**Avis de l’Autorité environnementale sur la  
suppression du passage à niveau n° 4 à Saint-  
Grégoire (35)**

**n°Ae : 2023-69**

Avis délibéré n° 2023-69 adopté lors de la séance du 21 septembre 2023

Figure 4 : Localisation de la ZAC multi-sites de Saint-Grégoire (Source : dossier)

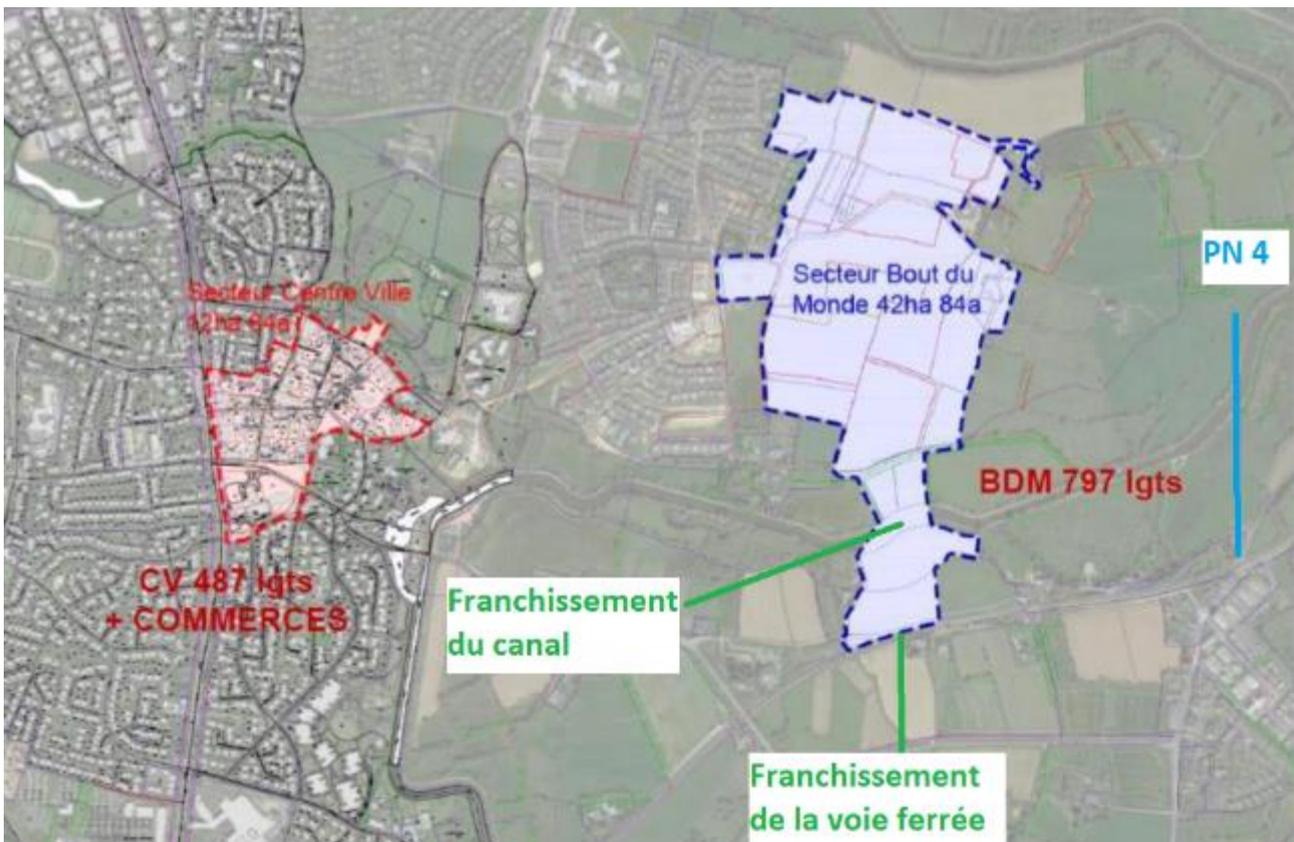
Si peu d'informations figurent dans le dossier concernant la « ZAC multi-sites Saint-Grégoire »<sup>7</sup>, hormis au titre des impacts cumulés, il est fait mention d'un accès au site « Bout du Monde » de la Zac par un ouvrage de plus de 80 mètres à construire pour le franchissement du canal. Celui-ci déboucherait à l'endroit même où la variante A traverse la voie ferrée. L'absence d'information concernant la Zac et notamment ses accès ne permet pas de s'assurer que le périmètre du projet tel que présenté est suffisant. Ce point devra être éclairci. Par ailleurs, si la réalisation de l'ouvrage d'art de desserte de la Zac se trouvait différée, le pont-route du présent projet serait le principal accès des logements au réseau routier (Cf. partie trafic). Ainsi, la question du lien fonctionnel entre l'opération de suppression du PN4 et la Zac doit être explicitement abordée, ce que le dossier ne fait pas.

**L'Ae recommande de clarifier les liens fonctionnels entre l'opération de suppression du PN4 et la Zac de Saint-Grégoire, notamment en ce qui concerne la desserte de ses logements et la réalisation ou non d'un ouvrage spécifique, et, à défaut, de revoir le contenu du projet.**
